ASUNTO: Reunión de participación No.3 - Parque Ciudad Kennedy Oriental Supermanzana 16

ENTIDAD RESPONSABLE: Consorcio Construhábitat 001

CONTIENE:
PLANTA GENERAL
URBANISMO-PAISAJISMO
PARQUE SUPERMANZANA 16

PLANTA
ANTEPROYECTO PARQUE SUPERMANZANA 16 KENNEDY
ESC: 1:250

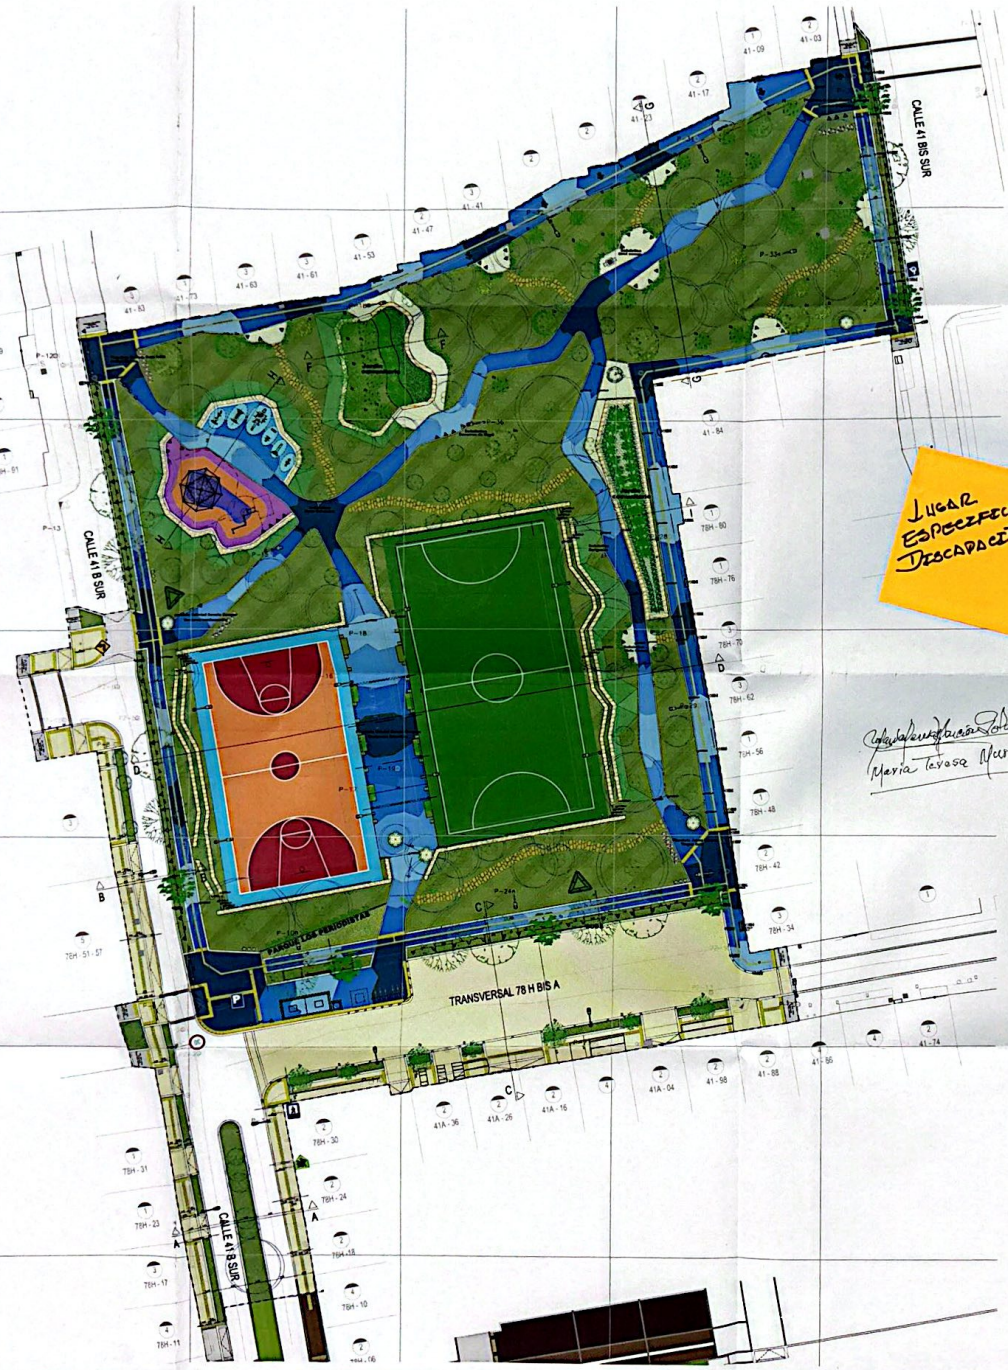
Posteriormente, se presentó la planta general del parque, explicando cada uno de los componentes contemplados dentro del diseño preliminar. Entre los principales elementos se encuentran las canchas deportivas, áreas de juegos infantiles, zonas de ejercicio biosaludable, jardines comunitarios, sistemas urbanos de drenaje sostenible, franjas de paisajismo, senderos peatonales, senderos permeables, plazoletas duras y plazoletas permeables.

Posteriormente, la señora Amanda Zapata manifestó inquietudes relacionadas con la distribución espacial de algunos componentes del proyecto, señalando que las áreas de juegos infantiles, espacios biosaludables y jardines comunitarios se concentran en un mismo sector del parque, mientras que otras zonas presentan una menor cantidad de intervenciones.

Como recomendación, sugirió evaluar la reubicación de algunos de estos elementos con el propósito de distribuir de manera más equilibrada los beneficios del proyecto en todo el espacio público.

De igual manera, la residente manifestó preocupación frente a la incorporación de nuevos árboles dentro del parque, considerando la presencia actual de individuos arbóreos de gran tamaño y las posibles afectaciones que estos podrían generar sobre redes e infraestructura existente.

Frente a la inquietud sobre la concentración de elementos en una misma zona del parque, particularmente los jardines comunitarios, se explicó que la ubicación propuesta responde a restricciones técnicas derivadas de la existencia de una red matriz de gas de gran capacidad, la cual impide realizar determinadas intervenciones en otros sectores.

Frente a estas observaciones, el equipo técnico indicó que las recomendaciones serían revisadas durante el proceso de ajuste y validación del diseño, teniendo en cuenta criterios técnicos, ambientales y normativos.
